Vysvětlení zadávací dokumentace I

Centrum technického a inovativního vzdělávání ve městě Kyjově

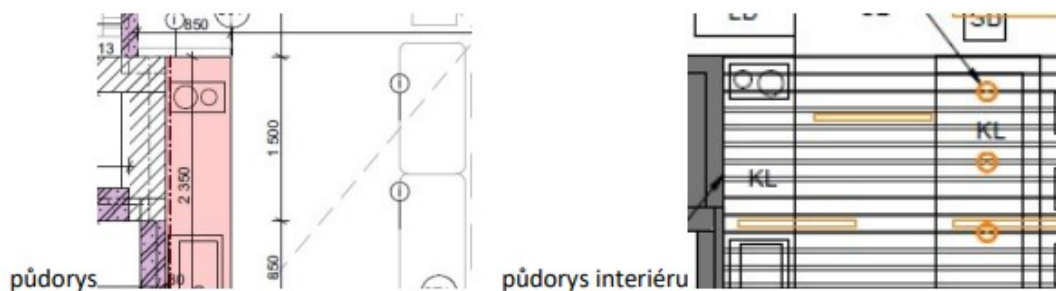
„SO 101 – Žádáme zadavatele o upřesnění specifikace interiérového vybavení H Houpačka závěsná (materiálové řešení, rozměry, nosnost).“

Dřevěná závěsná houpačka s nosností 150 kg, rozměry sedáku 700 x 240 mm. Zavěšení na kvalitní lana se systémem montáže do stropu. Všechny viditelné prvky a materiály budou před objednáním schváleny v rámci autorského dozoru architektem nebo investorem. Případné změny budou řešeny v rámci autorského dozoru.

Specifikace upřesněna ve Výpisu prvků CTIV_DPS_D.101.15.01_02_IV_Výpis prvků.

vizualizace

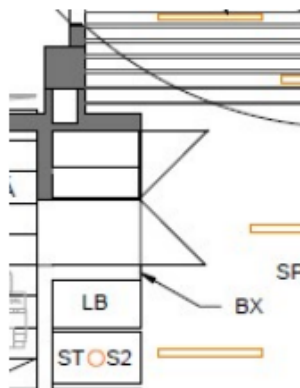
12. SO 101 - Žádáme zadavatele o upřesnění požadavků na vybavení a uspořádání (rozměry a vybavení jednotlivých skříněk) kuchyňské linky. Ve výpisu prvků interiérového vybavení je uvedeno pouze:

Co je myšleno vybavením apod...? Dle vizualizací linka obsahuje dřez, baterii, dvouplošnou varnou desku a mikrovlnnou troubu.
Je provedeno obložení stěny nad kuchyňskou linkou keramickým obkladem nebo lamino deskou a pouze za linkou nebo i nad ostrůvkem?

Doplnění požadavků a specifikací na kuchyňskou linku viz CTIV_DPS_D.101.01_55_ASŘ_Kuchyňská linka_00. Obložení stěny nad kuchyňskou linkou bude z lamino desky černé matné barvy, která bude až po podhled a na něj bude navazovat Stropní lamely LS3 z výpisu prvků viz. CTIV_DPS_D.101.15.01_02_IV_Výpis prvků.pdf. Všechny viditelné prvky a materiály budou před objednáním schváleny v rámci autorského dozoru architektem nebo investorem. Případné změny budou řešeny v rámci autorského dozoru.
